Meland kommune
Plan, utbygging og kommunalteknikk
Postboks 79
5906 Frekhaug

Deres ref.: 18/2355

Følggebrev til søknad om midlertidig brukstillatelse

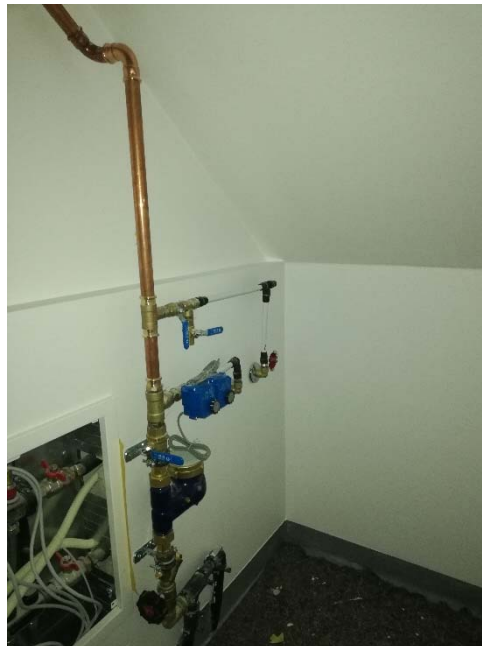
Viser til vedlagt situasjonsplan, plan 1. etasje og fasader. Det ble gjort en mindre endring av rammesøkte tegninger. Endringen gjelder terrasse mot syd og rampe på side av bi-inngang.

Terrassen ble omprosjektert til amfi form. Dette gir mulighet til mye bedre bruk av utestedet uten stor investering i utemøbler. Terrassen kommer til å bli brukt som utemøbel selv med sitteplasser vendt mot sjøen og sol.

Ny terrasse er 5,9 m² mindre nå enn rammesøkt versjon. Den er 32,5 m² stor nå.

Det ble bygget til en rampe på side av trapp til bi-inngang.

Rampe er 4m lang og 1,2 m bred. Den skal bli brukt kun som varelevering for utstyr ved arrangement. Dette kommer ikke til å bli brukt som universell utformet adkomst til bygget
